リコール届出一覧表

リコール届出日：令和2年 12月 22日

リコール届出番号	外-3150	リコール開始日	令和2年 12月 23日
届出者の氏名又は名称	ジャガー・ランドローバー・ジャパン 株式会社 代表取締役 ハンソン・マグナス・ユタカ	製作国：英国 製作者名：ジャガー・ランドローバー・リミテッド 問い合わせ先： ランドローバーお客様相談室 0120-922-992	
不具合の部位（部品名）	電気装置（DC-DCコンバーター）		
基準不適合状態にあると認める構造、装置又は性能の状況及びその原因	マイルドハイブリッド電気自動車（MHEV）のDC-DCコンバーターにおいて、制御プログラムが不適切なため、DC-DCコンバーター内の電気負荷発生時にトランジスタが適切に切り替わらないことがある。そのため、トランジスタが短絡し、メーターにバッテリー警告が点灯して、そのまま使用を続けると、最悪の場合、火災に至るおそれがある。		
改善措置の内容	全車両、DC-DCコンバーター、PCM（パワートレインコントロールモジュール）、およびBECM（バッテリーエネルギーコントロールモジュール）のプログラムを対策プログラムに書き換える。		
不具合件数	0件	事故の有無	無し
発見の動機	本国メーカーからの情報による。		
自動車使用者及び自動車分解整備事業者に周知させるための措置	<ul style="list-style-type: none"> ・使用者：電話又はダイレクトメールで通知する。 ・自動車分解整備事業者：日整連発行の機関誌へ掲載する。 ・弊社ホームページに掲載する。

改善箇所説明図

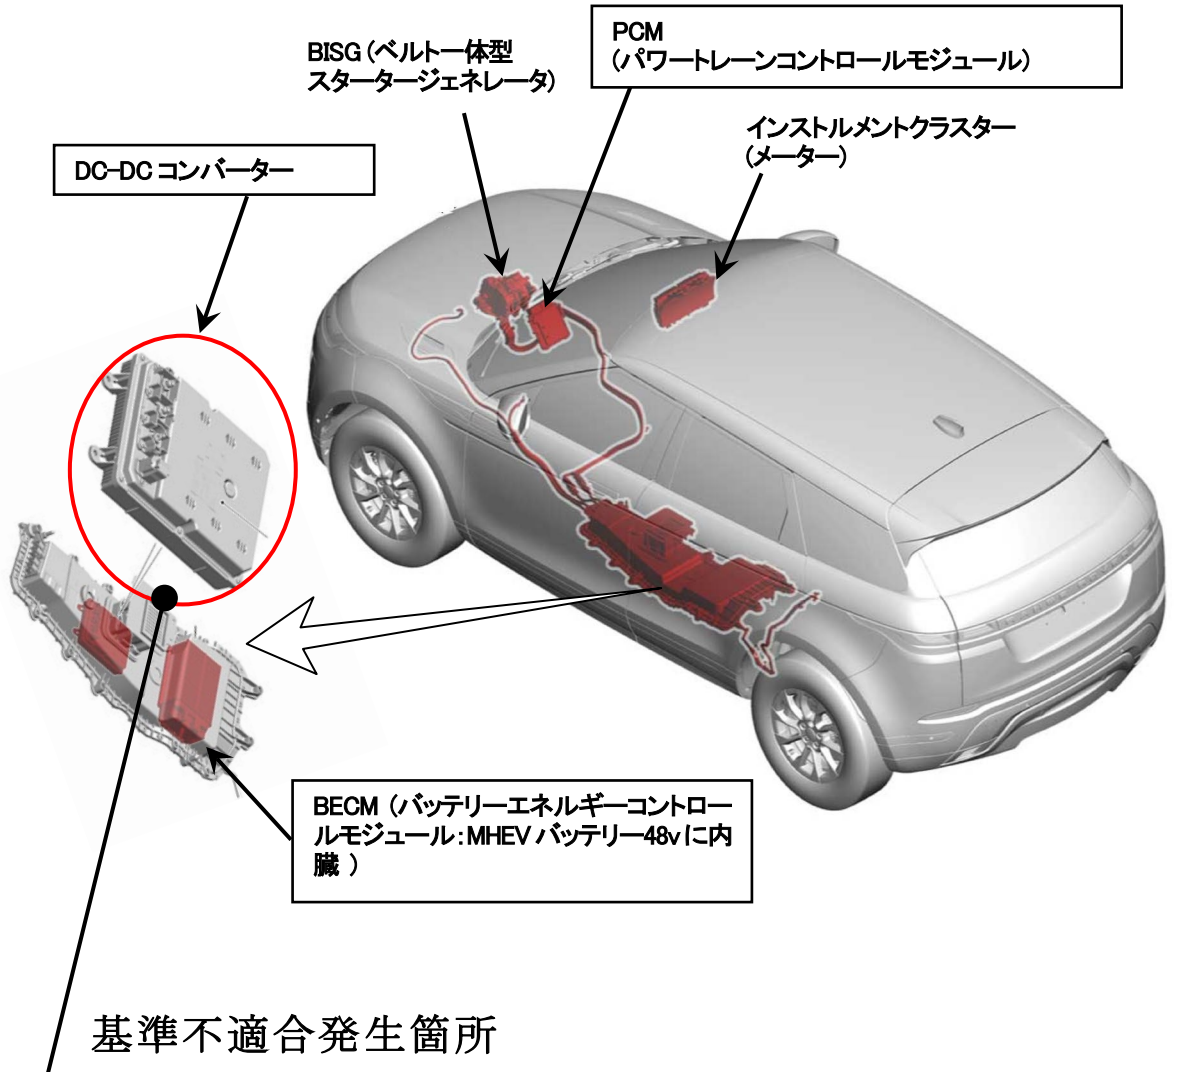
マイルドハイブリッド電気自動車 (MHEV) のDC-DCコンバーターにおいて、制御プログラムが不適切なため、DC-DCコンバーター内の電気負荷発生時にトランジスタが適切に切り替わらないことがある。そのため、トランジスタが短絡し、メーターにバッテリー警告が点灯して、そのまま使用を続けると、最悪の場合、火災に至るおそれがある。

全車両、DC-DCコンバーター、PCM (パワートレーンコントロールモジュール)、およびBECM (バッテリーエネルギーコントロールモジュール) のプログラムを対策プログラムに書き換える。

識別: 助手席リヤドアヒンジボルトに白ペイントを塗布する。
